Referencia: **Contrato de Concesión Bajo el Esquema APP No 015 del 11 septiembre de 2015.**

Asunto: **Respuesta a derecho de petición con radicado R-02-2020061601363 del 16 de junio de 2020, obras pendientes por la Intervención del Concesionario en las redes de acueducto y alcantarillado vía panamericana-Catambuco.**

PK 33+520
ALCANTARILLA SELLADA

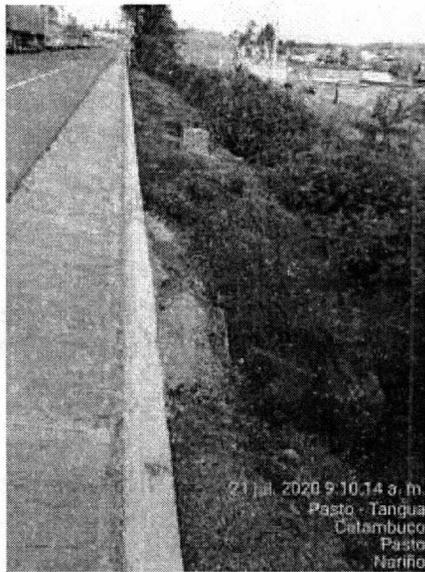
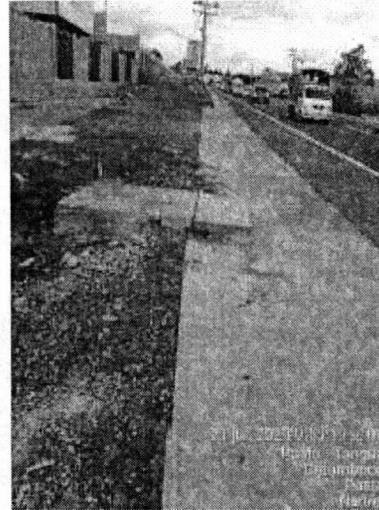
3. En el punto 33-520 había un alcantarillado que cruzaba la panamericana, cuya función era desviar las aguas lluvias hasta la quebrada que conducía las aguas lluvias hasta este lugar, pero no fue tenido en cuenta y fue taponado, que traerá consecuencia la inundación de este sector.

La alcantarilla del PR 33+520, fue sellada en el mejoramiento de la UF 5.2, por lo cual la descarga hidráulica se está haciendo en la alcantarilla más próxima en PK 33+700 (Escuela Catambuco), ver registro fotográfico:

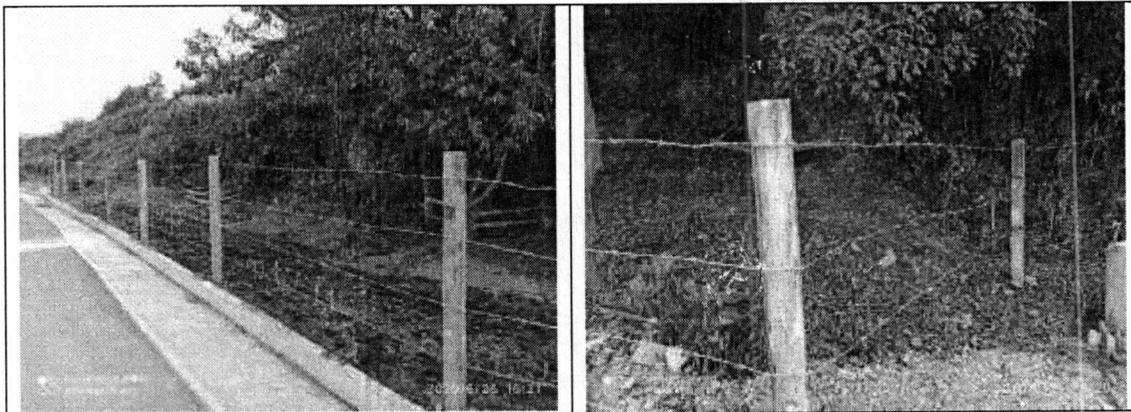
4. En el punto 33-250 entrada a Catambuco, sector Lubricentro Don Medardo la capa asfáltica quedo muy alta en relación al plano de la vía inicial ocasionando daños a los vehículos en el tren delantero es necesario por lo tanto mejorar esta entrada a Catambuco.

Respecto de la solicitud de mejoramiento vial, es importante poner en su conocimiento que, todo diseño estructural y cada mejoramiento realizado en la construcción y/o adecuación del proyecto de doble calzada, por parte del Consorcio Constructor y/o Concesionaria Vial Unión del Sur, deberá ser construido obligadamente conforme los diseños No Objetados por parte de la Interventoría, pues su consecución es de estricto cumplimiento, ello, en el marco del contrato de la referencia. Así las cosas, la petición incoada no podrá ser de procedencia, toda vez que los diseños de la obra ya adelantada en el sector que aquí es discutido, bajo ningún parámetro pueden ser modificados estructuralmente, pues de hacerlo se afectaría el normal desarrollo y funcionamiento del corredor vial que busca sea intervenido respecto la solicitud del actor; adicional a ello, ha podido evidenciarse, conforme material fotográfico adjunto, que el punto 33-250, entrada a Catambuco, desde un primer momento ha contemplado en su estructuración, la necesidad del acceso de forma asertiva, por lo que según el material probatorio anexo, la adecuación que es perseguida no es requerida, por ende no puede accederse a dicha petición. A continuación, es adjunto el material fotográfico soporte:

A manera resolutive entonces y, respecto de la evidencia fotográfica anexa, puede determinarse que, inclusive los vehículos con un tren delantero bajo, no presentan rozamientos con la capa asfáltica construida, razón que, sumada a lo aducido anteriormente, apoya la negativa antes alusiva.
